Kommentar til vedtak APM-121/22

Datert 24.10.22

Plankonsulent Opus har på vegne av forslagsstillar Bonava utarbeida planforslag for Lonena aust (planID 46312021003). Planforslaget er utarbeidd i tråd med områdeplan for Lonena (planID 1263-201610).

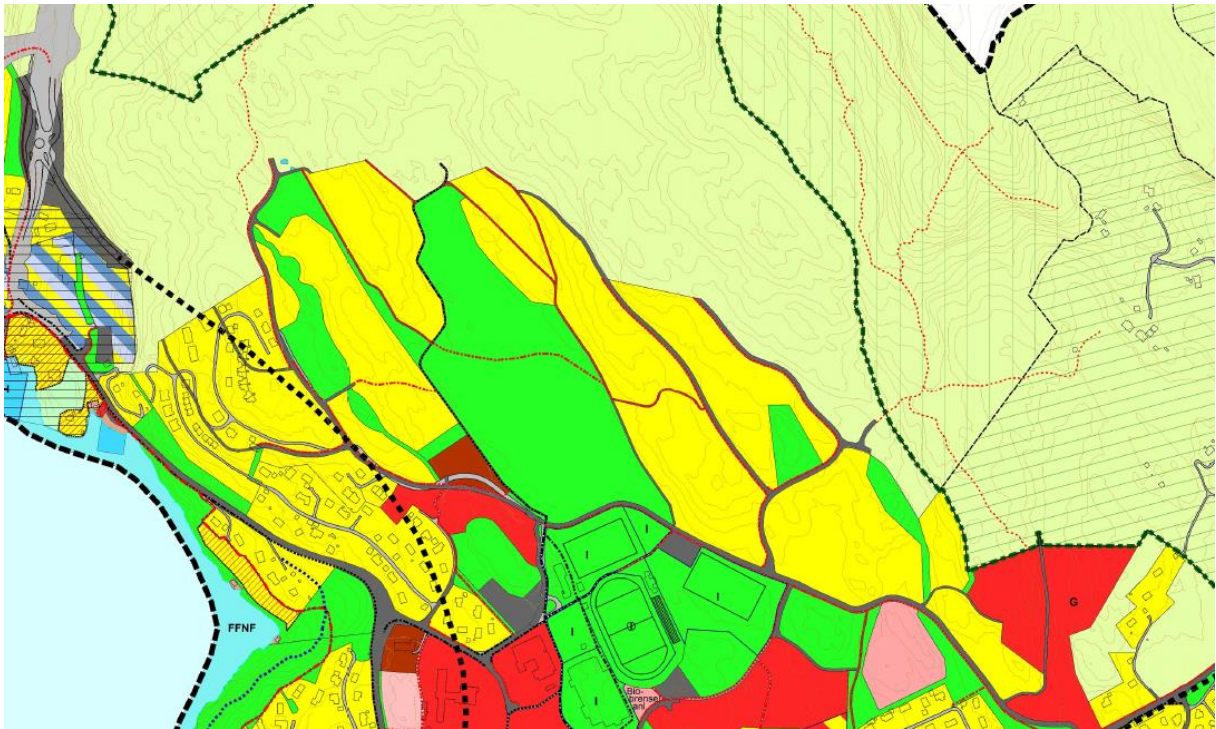
Forslag 2 krev vidare at « (...) dersom det viser seg at det er vanskelig å finna anna hovudtilkomst til bustadfeltet (...) må det koma eit nytt rekkefølgekrav (...) der det må stå: (...) skal ei fysisk hindring vera på plass for å hindra at barn og andre spring/ går rett ut i vegen forbi Langheiane 10.

Vi vil gå i dialog med naboar i Langheiane 10 for blant anna å finne løysing for gangtilbod, og eventuelt ytterlegare trafiksikringstiltak også på sørsida av Lonslia i samband med høyringa. Endringar vil verte innarbeidd i samband med revisjon av planforslaget.

Figur 3-2: Plankart for områdeplan for Lonena. Areal for bustadbygging er betydeleg redusert samanlikna med tidlegare KDP og det er sikra korridorar i samband med Brekkeløypa.

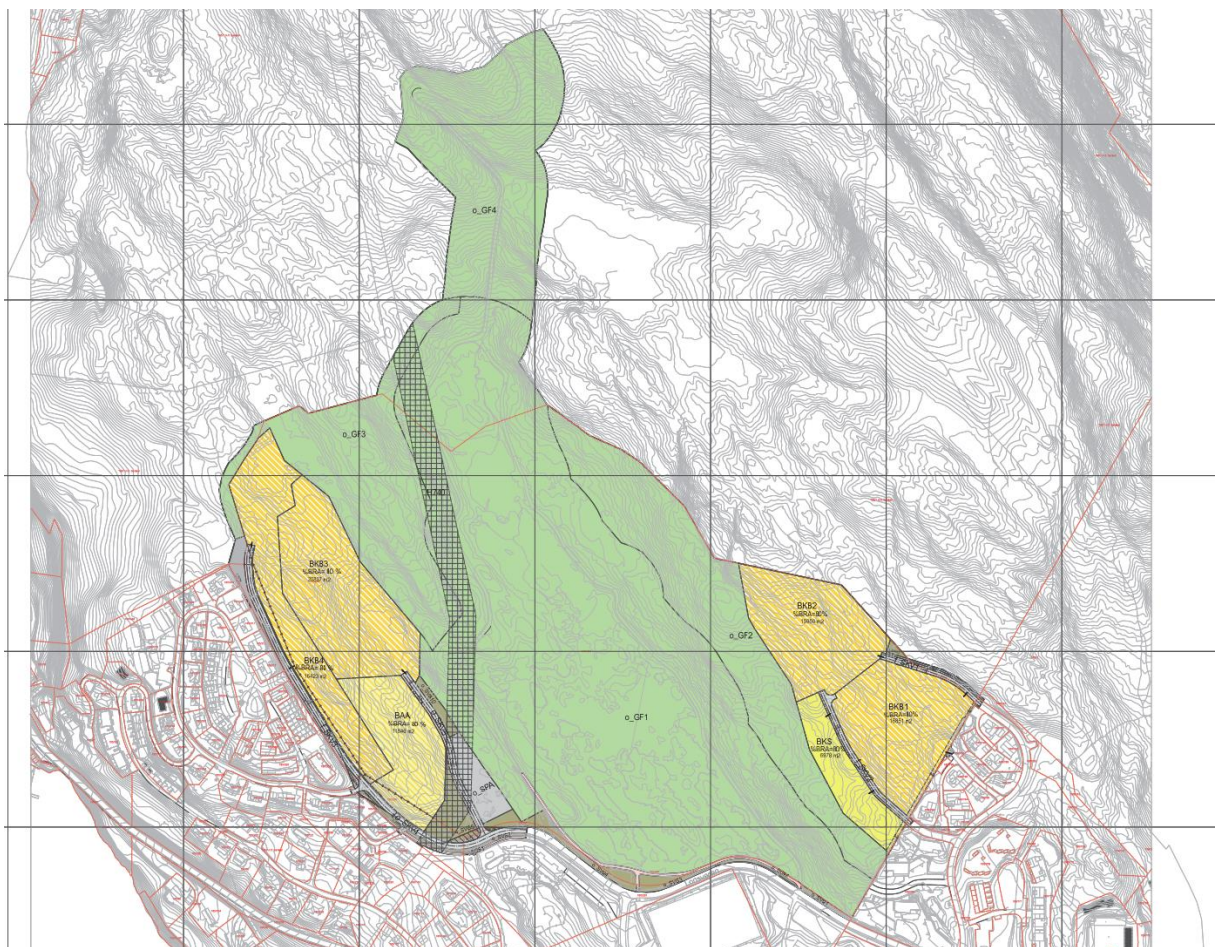
Forslag 3 fordrar at blå/grønstruktur mot eksisterande bustader skal vere minimum 30 meter brei på det smalaste. Det vert stilt spørsmål ved heimelen til føreslått avstand.

Vi stiller spørsmålsteikn til kva avvegingar som ligg til grunn for at eigedomane nærast utbyggingsområdet ikkje skal ha nye bustadar nærare enn 30 meter. Korkje 30 m grøntdrag eller avstand mellom eksisterande og ny bustad er sikra som del av områdeplanen. Snarare tvert imot bør målsettinga vere å sikre god arealutnytting når ein først set av nye byggeområder slik som planområdet. Dette blant anna for å ivareta omkringliggande grønstuktur og legge til rette for effektive transportløyningar.

Vi kan ikkje sjå gode argumenter for eksisterande og nye bustadområde skal ha store avstandar til kvarandre. Naboane vert ikkje råka av tapt utsikt, tvert imot vil ei rydding av tre i planområdet gje auka utsikt mot vest. Tiltak mot eventuell innsyn kan sikrast på andre måtar enn ein minst 30 meter brei grønstuktur mellom bustadane. Mellom anna kan ein byggje gavlar utan vindauge, ny vegetasjon, skjermar eller bodareal mellom råka bustad og ny bustad, med meir.

Ein avstand på 30 meter vil få følgjer for den grønstrukturen som no er regulert i forslaget. Bustadane vil måtte trekkjast lenger mot nord, og soleis tettare på regulert omsynssone for friluftsliv (H530) jf. gjeldande kommunedelplan.

Vi vil i vidare arbeid gå i dialog med naboar og vurdere andre tiltak for å ivareta omsynet til dei.
